Modulo per la presentazione delle osservazioni per i piani/programmi/progetti sottoposti a procedimenti di valutazione ambientale di competenza statale

ID: Codice procedura (ID_VIP/ID_MATTM):10844

Impianto per la produzione di energia elettrica da fonte eolica, costituito da 6 aerogeneratori della potenza complessiva di 37,2 MW, un sistema di accumulo da 25 MW e relative opere connesse in località "Rempillo" nel comune di Pitigliano (GR).

TESTO DELLE OSSERVAZIONI

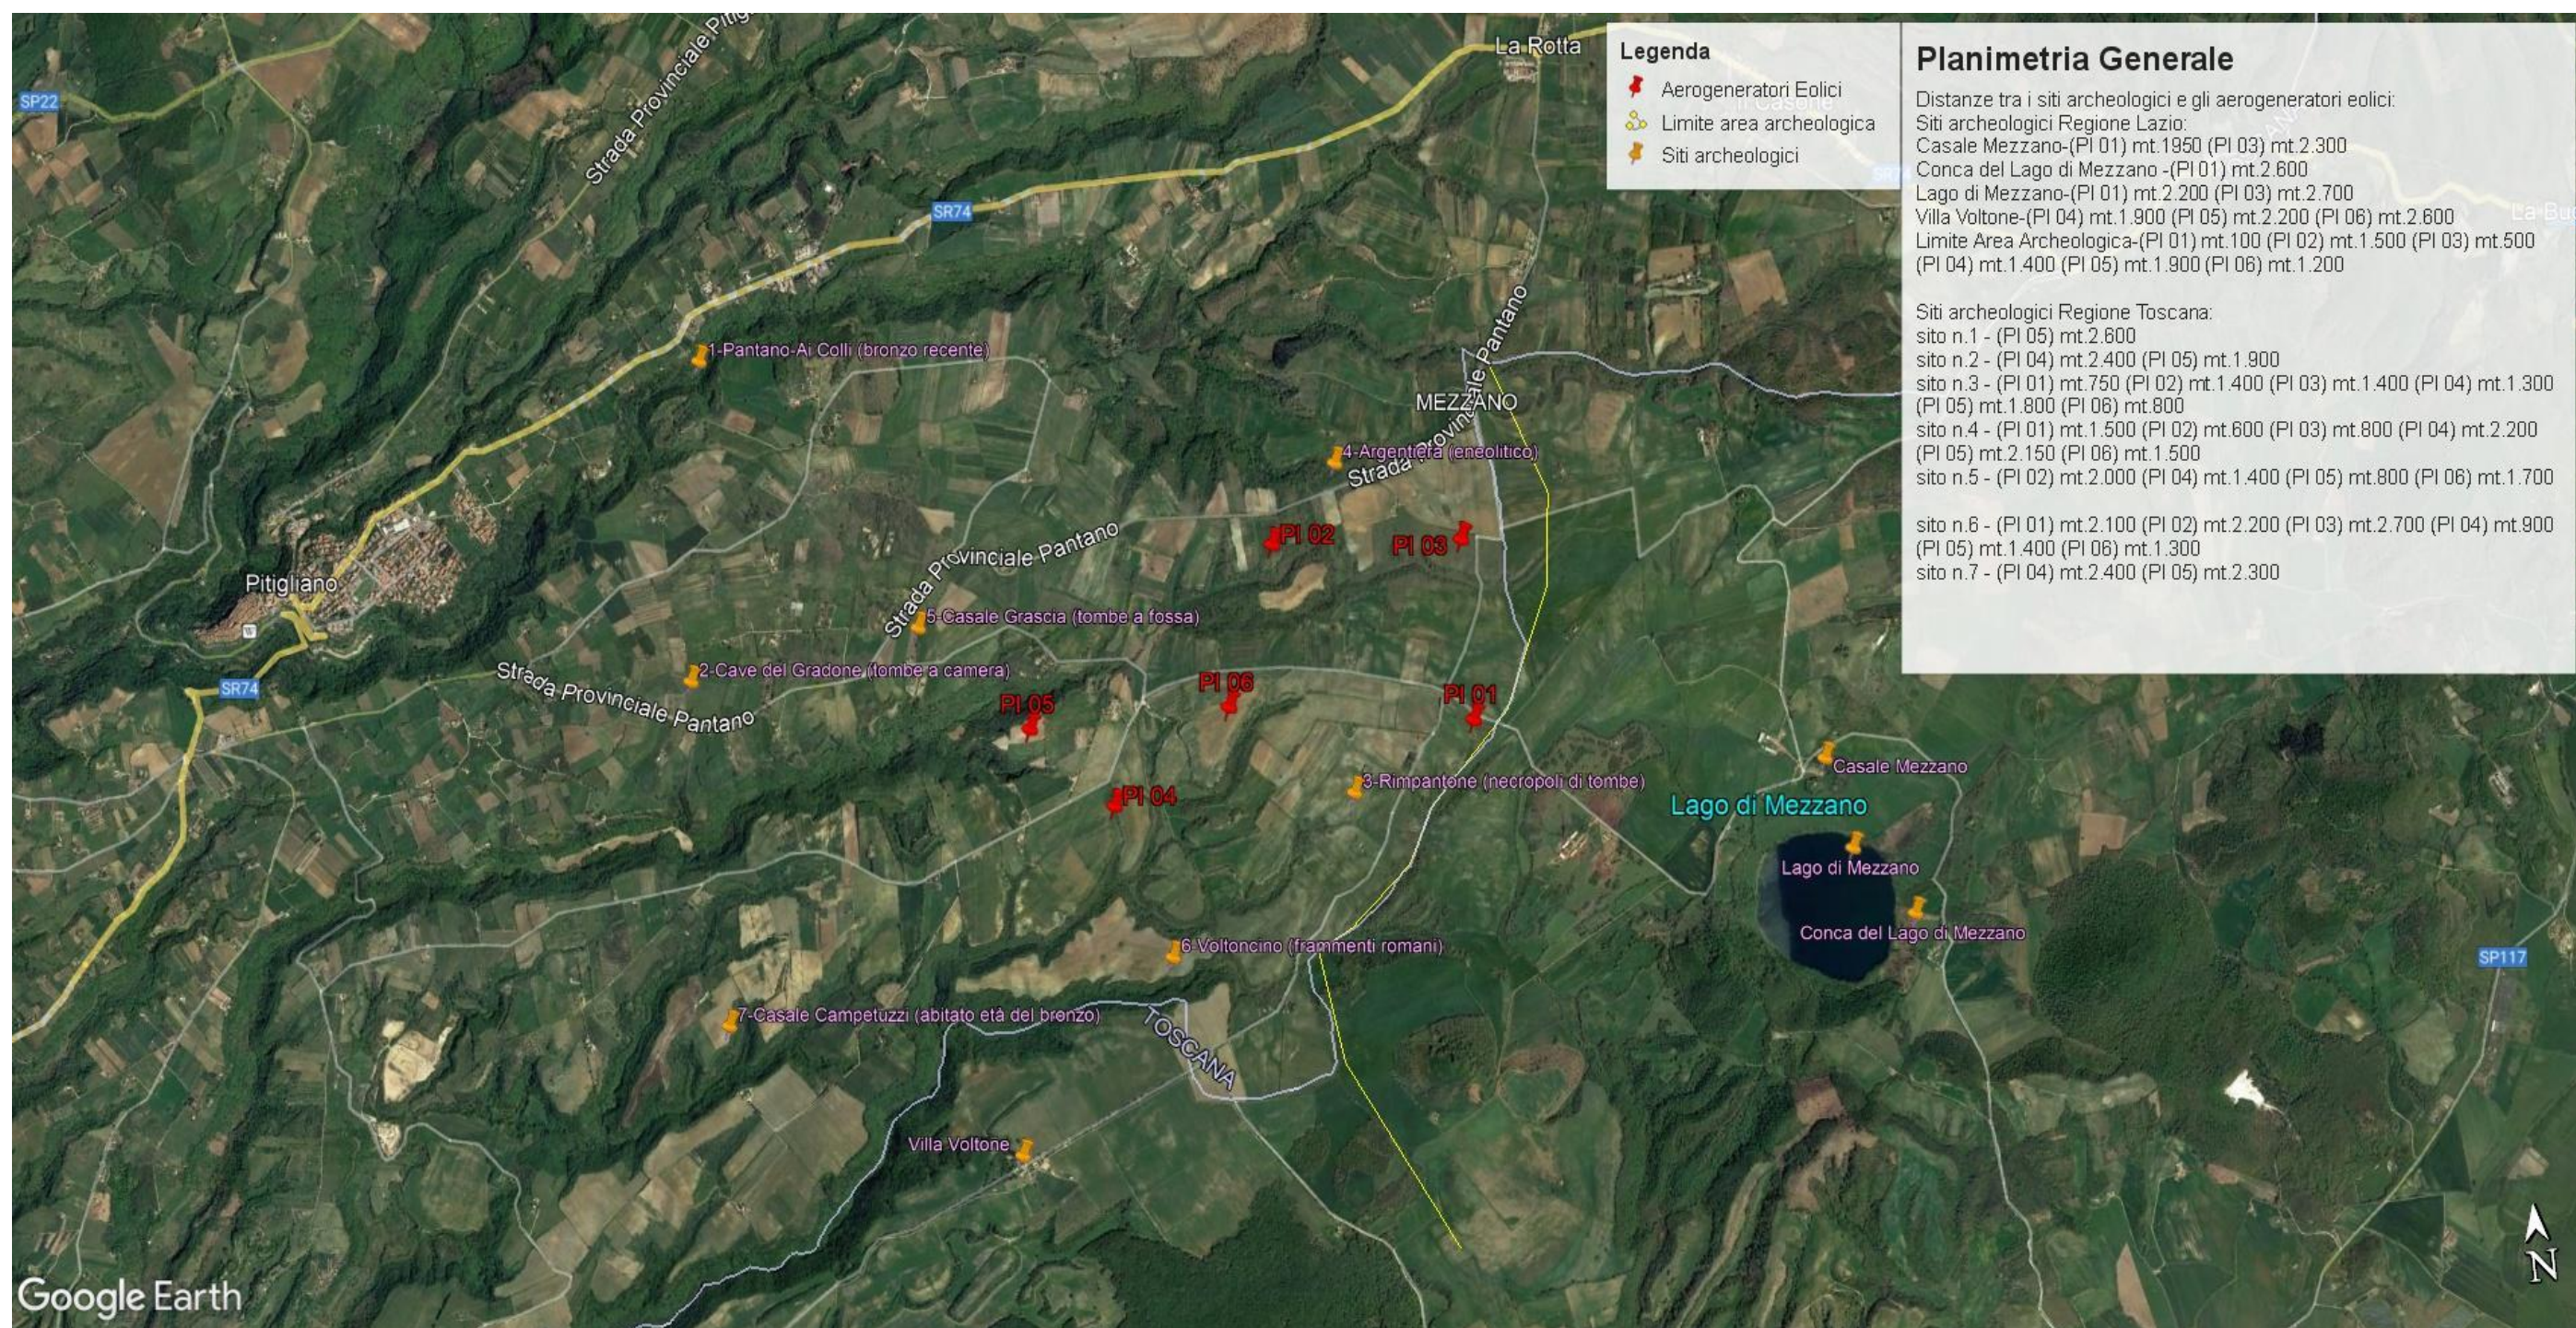
Inoltre, la zona in cui insisterebbe l'impianto eolico industriale Rempillo è compresa nelle fasce di rispetto di 3 km di diversi beni archeologici tutelati dalla parte II del Codice dei Beni Culturali (vedi Allegato, immagine n. 3). Inoltre le pale P04 e P05 ricadono all'interno di un'area archeologica che la Proponente vorrebbe cancellare per il semplice fatto che non è riportata nel documento regionale ma

h) Le zone di interesse archeologico evidenziate nell’immagine n. 3 a cui si aggiungono anche l’importante abitato protostorico di Sorgenti della Nova e Ruderì del Castello altomedioevale che si trovano a circa 4 km dalle aree in cui è stato progettato l’impianto eolico industriale. Poco più lontano i resti del castello medioevale “Morroneccio”. Nell’area vasta le preziose necropoli eneolitiche (Poggi Alti) ed etrusche di Pitigliano, Sovana e Sorano.

Immagine n. 3. Impatti dei sei aerogeneratori (in rosso) ricadenti nelle fasce di rispetto dei 3 km dai Beni Culturali (in giallo) e quindi in **area non idonea** al loro insediamento (ex art 20 co. 8 lettera c quater del D.Lgs n. 199/2021 e ss.mm.ii). **Inoltre si segnala che le pale P04 e P05 ricadono all'interno di un'area archeologica e quindi in altra area non idonea.**

Immagine n. 4 Situazione di saturazione da impianti FER nella provincia di Viterbo. Non sono riportati gli impianti fotovoltaici e agrivoltaici che hanno inciso per buona parte nel cumulo di impianti FER per superare già nel 2023 gli obiettivi del PNIEC assegnati alla Regione Lazio per il 20230.

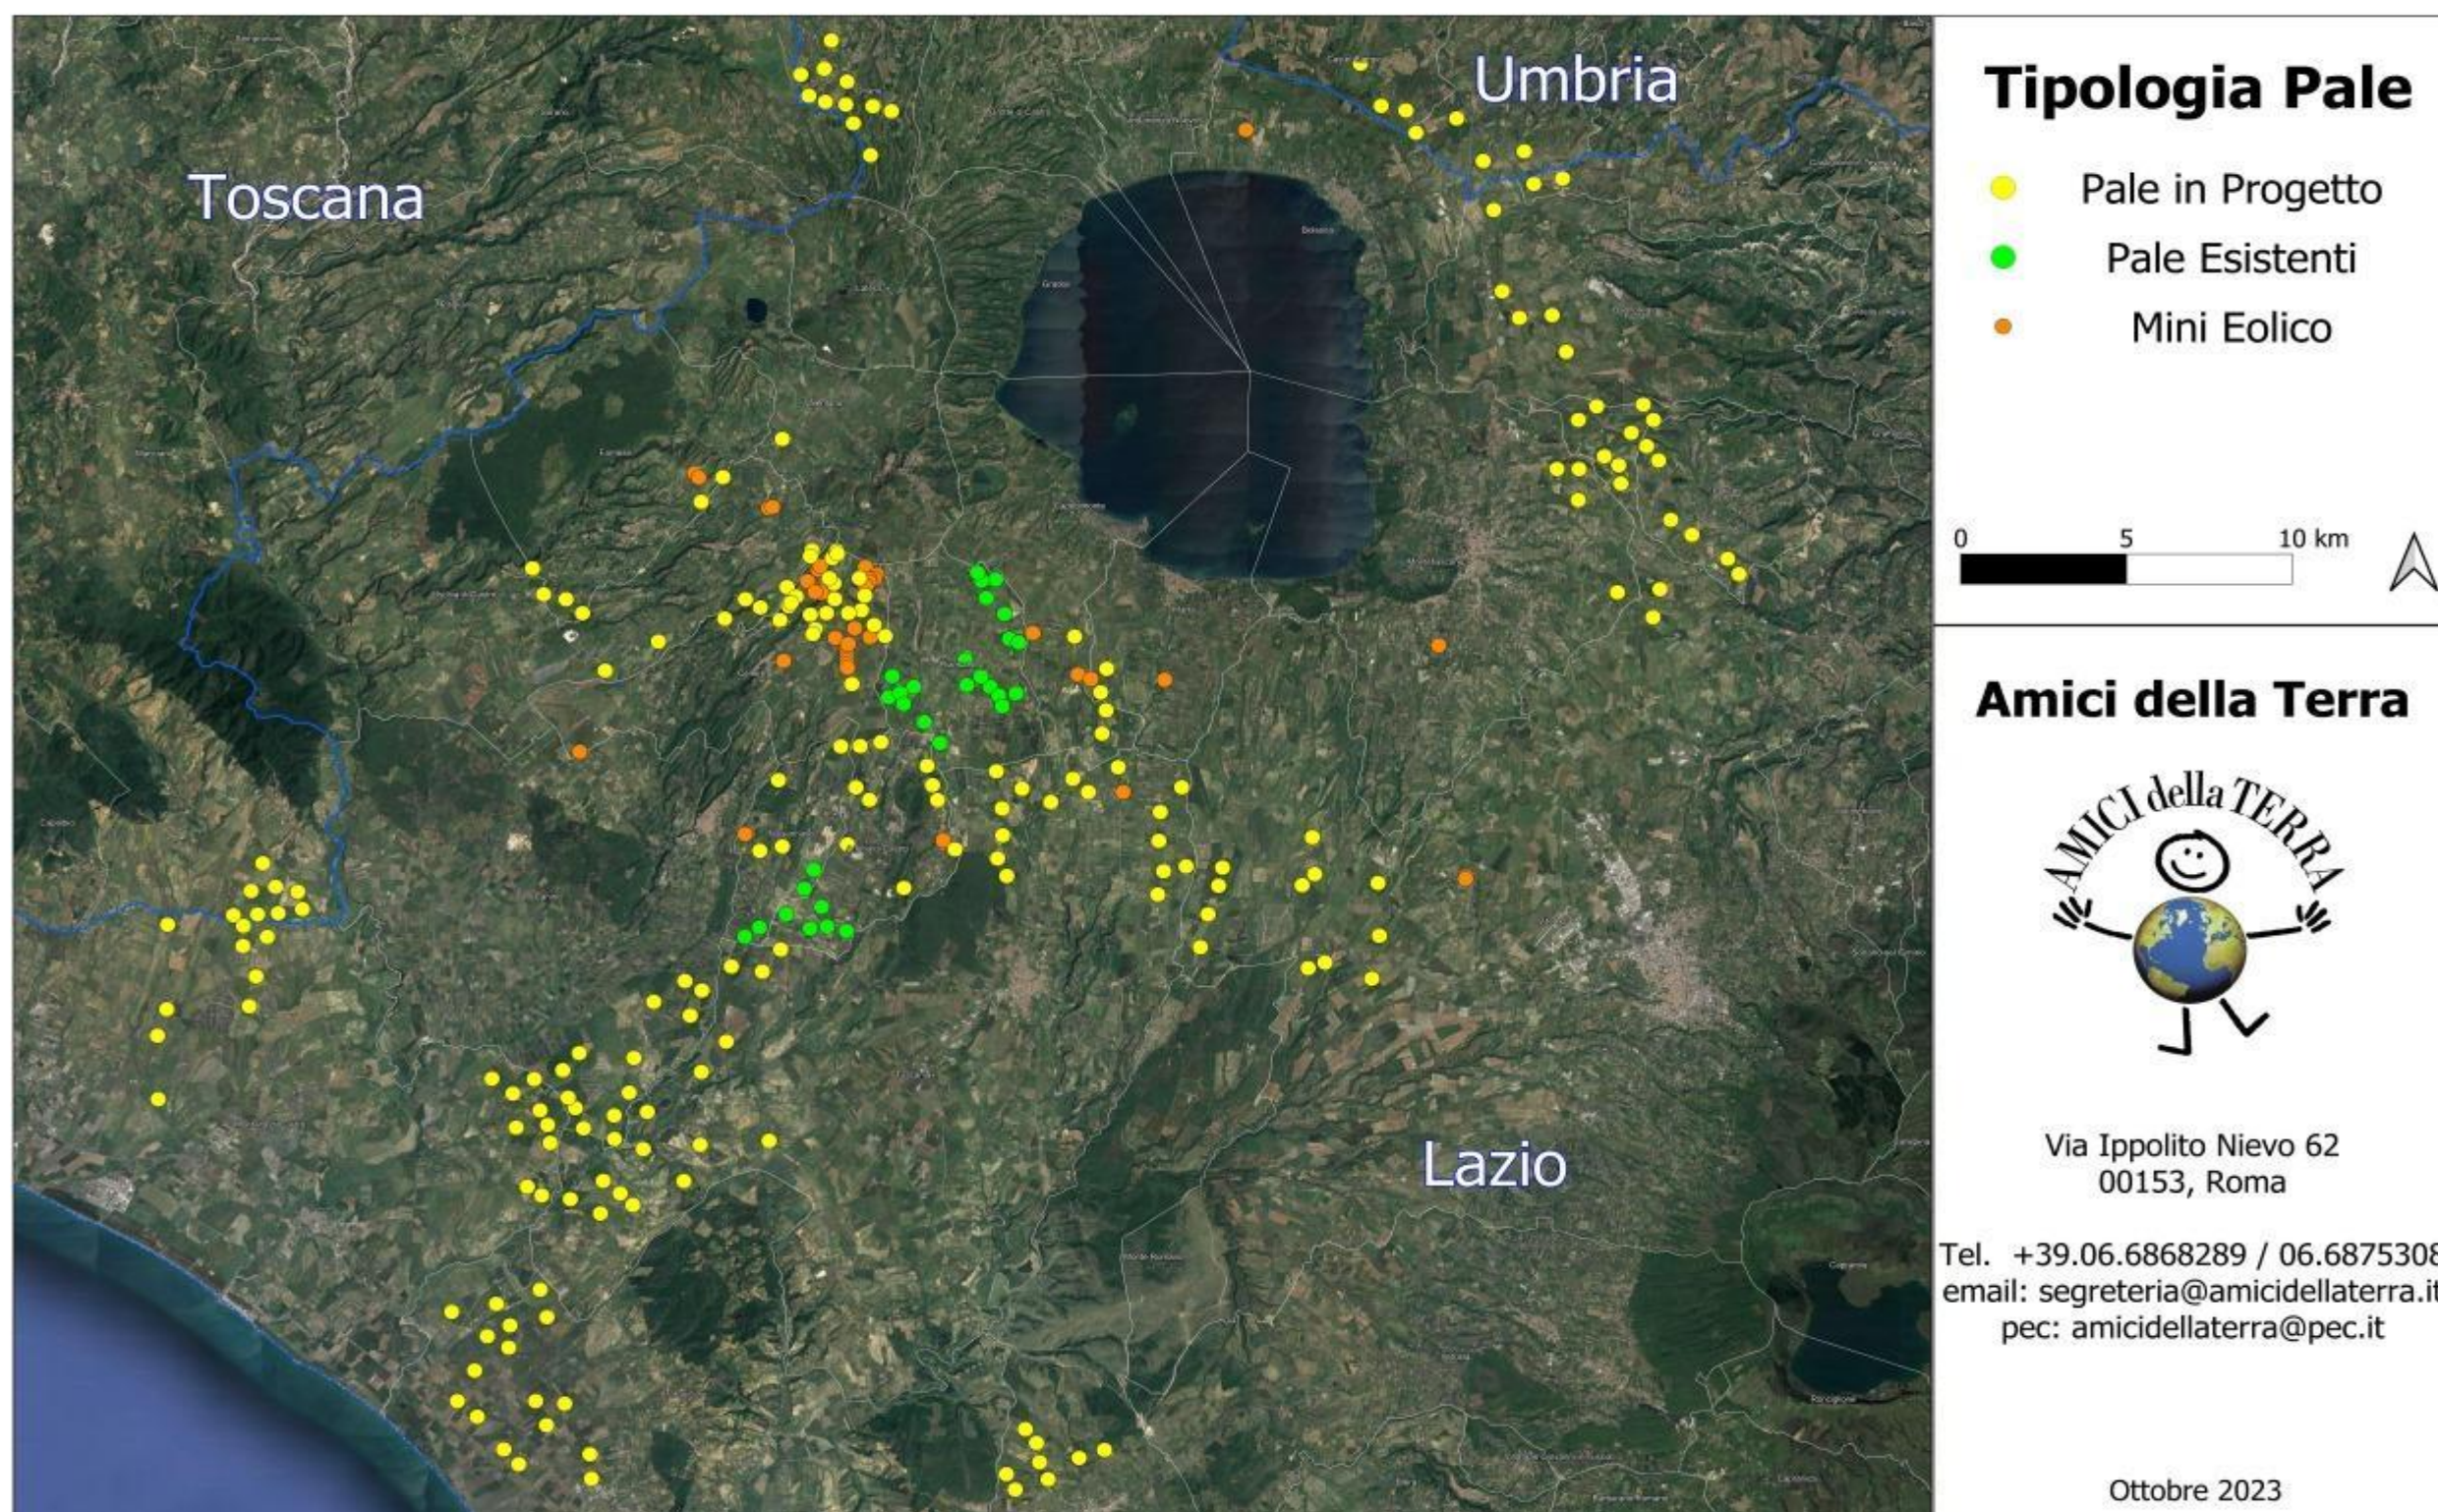
Quindi anche la Regione come Ente deputato dalla normativa nazionale a legiferare sulle aree idonee e non idonee si è espressa riguardo al fatto che abbia assolto ai doveri e alle quote stabilite dal PNIEC e in ambito regionale la provincia di Viterbo è stata quella con il più alto tasso di impianti FER tra tutte e quindi ormai satura ed il cumulo degli impianti FER installati, autorizzati e in progetto rappresenta una **elevata criticità per la sostenibilità ambientale di ulteriori eventuali iniziative,** L'impianto eolico “ Rempillo” pur essendo “esterno al confine provinciale e regionale ma nelle sue immediate vicinanze (a soli 100 metri i primi due aerogeneratori) oltre ad impattare sul territorio e sulle economie di tre Comuni del Lazio (Farnese, Valentano e Latera) si trova nelle fasce di rispetto dei Beni di notevole interesse pubblico come si è evidenziate nelle Osservazioni nn. 1 e 2 e crea anche degli impatti negativi anche sui beni naturalistici come verrà dettagliato nell'Osservazione n. 4. Inoltre andrebbe a sommarsi al già enorme cumulo di impianti eolici e fotovoltaici e geotermici che già creano una elevata criticità ambientale nella provincia di Viterbo e interferiscono anche con il

territorio toscano come si può vedere dalle immagini nn. 4 e 5 dell'Allegato n. 1.
